改善箇所説明図

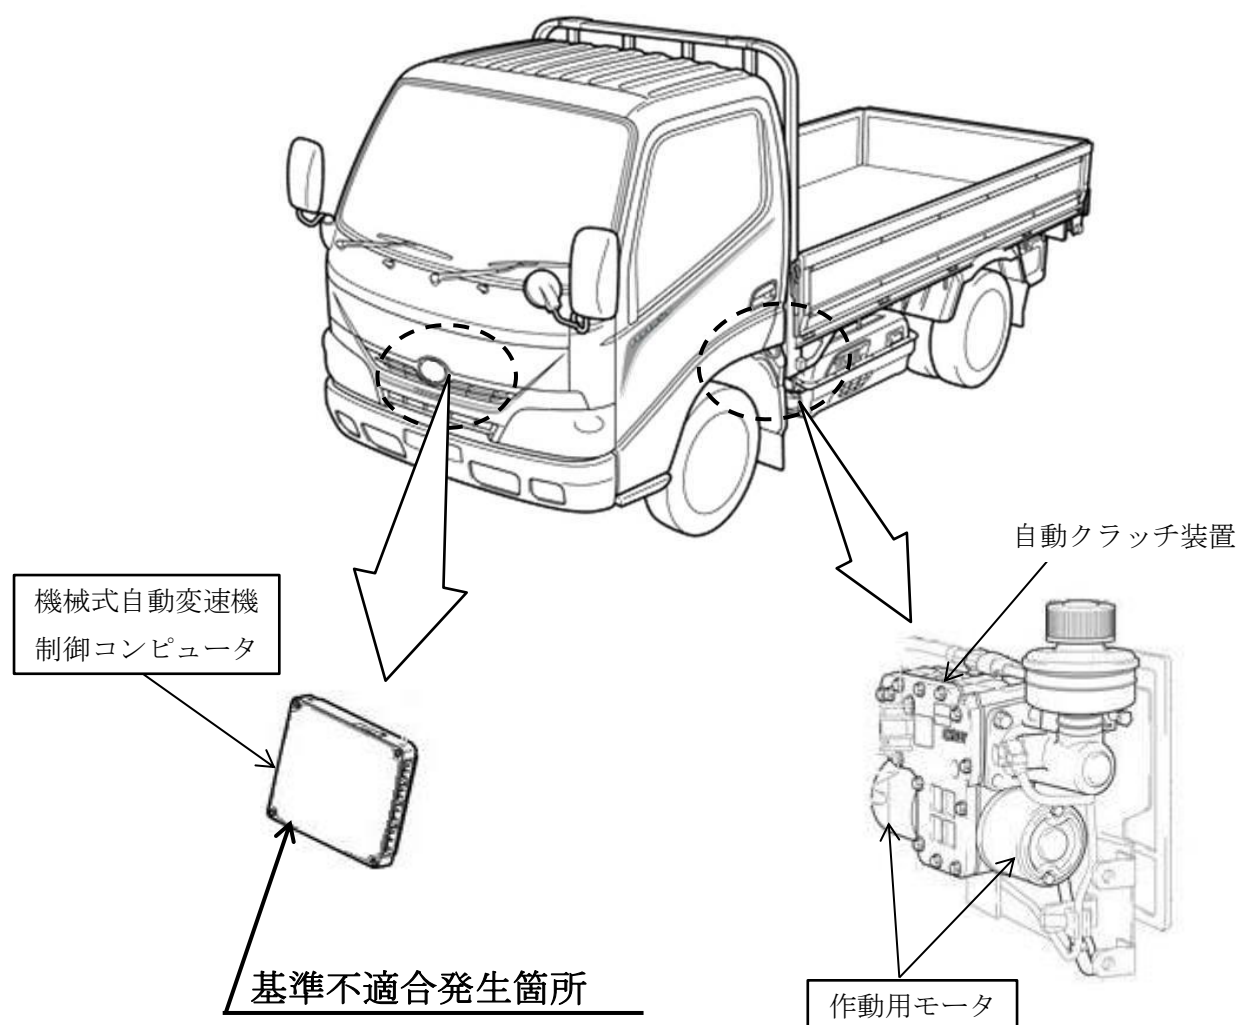
小型ハイブリッドトラックの機械式自動変速機制御コンピュータにおいて、自動クラッチ作動用モータの制御プログラムおよびモータ交換時期の設定が不適切なため、モータが寿命に近い状態の場合、
①モータチェックに時間が掛かり異常と誤検知して、クラッチ作動を停止し、警告灯が点灯するとともに走行不能となるおそれがある。
②ギヤを入れて駐車した場合、始動時にクラッチが切れず、エンジン始動不能となるおそれがある。

全車両、制御プログラムを対策プログラムに書き換える。また、当該制御プログラム書き換え後に、モータを交換警報が表示したものから新品に交換する（1回限り）。
